Mission régionale d'autorité environnementale

Avis sur le projet de construction
d'une centrale photovoltaïque au sol porté par les
sociétés SAS Centrale photovoltaïque
d'Ottmarsheim et EDF Renouvelables France
à Ottmarsheim et Hombourg (68)

n°MRAe 2019APGE87

Figure 13 : Schéma des structures photovoltaïques sélectionnées dans le cadre du projet

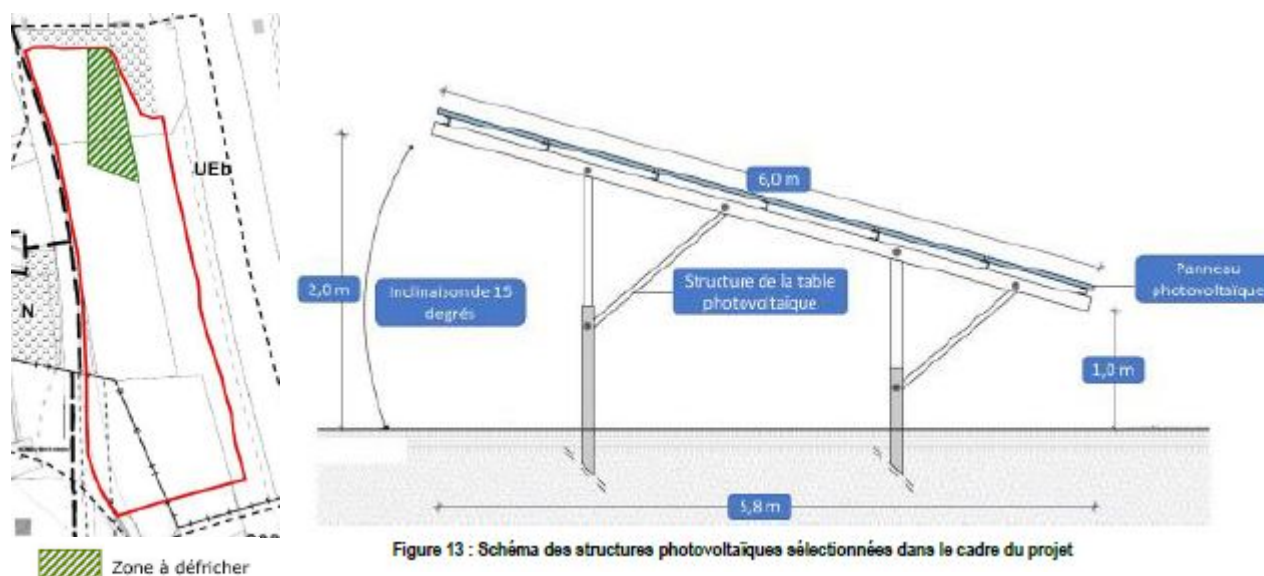
Les choix techniques de fondation des structures photovoltaïques prennent en compte le risque de pollution des sols : pose de longrines en cas de sols pollués et pose de pieux en terrain non pollué (en partie nord). Pour la pose des longrines des structures, le dossier prévoit un décapage superficiel localisé de 30 cm maximum, ce qui poserait problème pour des sols pollués.

L'Autorité environnementale recommande pour la pose des longrines de ne pas décapier le sol mais par exemple d'effectuer des remblais.

Figure 43 : Zonages Natura 2000 à 10 km de la ZIP

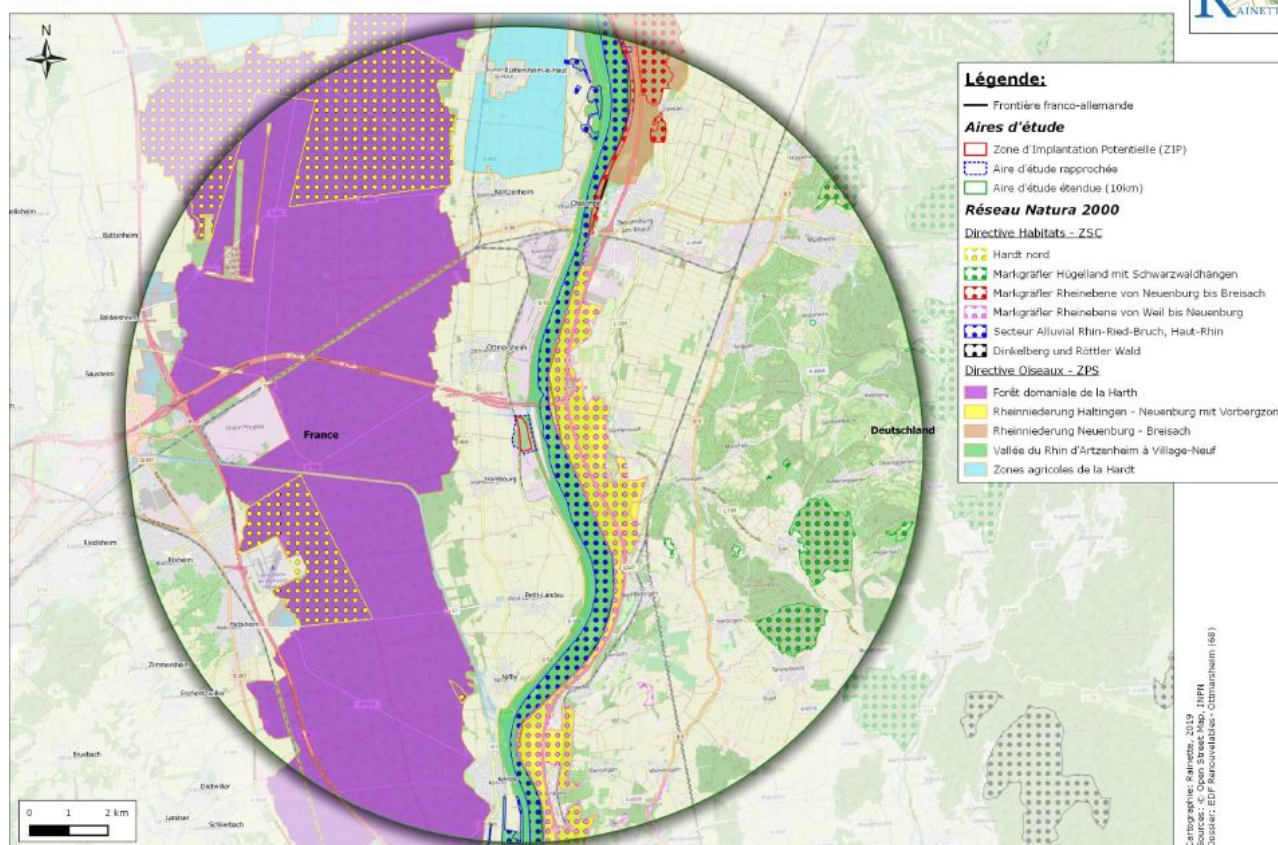
L'évaluation des incidences Natura 2000 porte sur les 10 sites Natura 2000 recensés dans un rayon de 10 km incluant les sites Natura 2000 allemands. Elle évalue de manière précise les incidences sur les 5 ZSC²¹, mais de façon plus globale pour les 5 ZPS et précise que le projet est situé au sein de l'aire de fonctionnalité de 4 ZPS mais qu'il ne portera pas atteinte aux 4 ZPS situées à proximité, au motif notamment que, compte tenu des mesures d'évitement et de réduction envisagées, il n'y a pas d'impact résiduel significatif sur les espèces d'intérêt communautaire. L'Ae regrette d'une part que les incidences sur la ZPS « Vallée du Rhin d'Artzenheim à Village-Neuf » ne soient pas évaluées plus précisément, alors que le projet est situé dans ce site, et d'autre part que l'avifaune migratrice ou hivernante n'ait pas été étudiée dans le cadre de cette mission (cf méthodologie) ; l'étude d'impact se contente d'affirmer que les seules espèces d'intérêt communautaire inventoriées ou potentiellement présentes au sein de la ZIP sont le Milan noir et la Pie-grièche écorcheur. Selon l'Ae, l'analyse des incidences Natura 2000 étant partielle, elle ne permet pas de conclure à l'absence d'incidences significatives.

L'Ae recommande de procéder à une évaluation des incidences Natura 2000 plus précise, en particulier sur la ZPS « Vallée du Rhin d'Artzenheim à Village-Neuf ».
